Gemeinde Marxzell

Bebauungsplan “Höhenstraße Ost”

– Synopse zur förmlichen Beteiligung –

Karlsruhe
November 2025

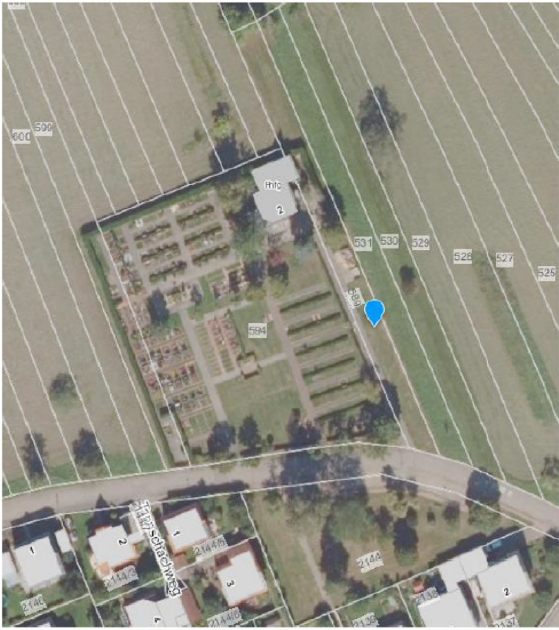
Zu den vorgelegten Unterlagen 16 Teil A - 1: Planungsrechtliche Festsetzungen 1.11.6 Artenschutz ■ Insektenfreundliche Leuchtmittel Für die Außenbeleuchtung sind ausschließlich insektenfreundliche LED's, oder insektenfreundlichere Leuchtmittel mit geringem UV-Anteil, mit warmen Licht mit einer Farbtemperatur bis 3.000 Kelvin in insektendichten Lampengehäusen mit zielgerichteter Abstrahlung nach unten und nicht auf Baumkronen ausgerichtet vorzusehen. Die nächtliche Außenbeleuchtung ist auf das notwendige Mindestmaß zu begrenzen (z.B. durch Zeitschaltuhr oder Bewegungsmelder).	Wird zur Kenntnis genommen.	Wird zur Kenntnis genommen.
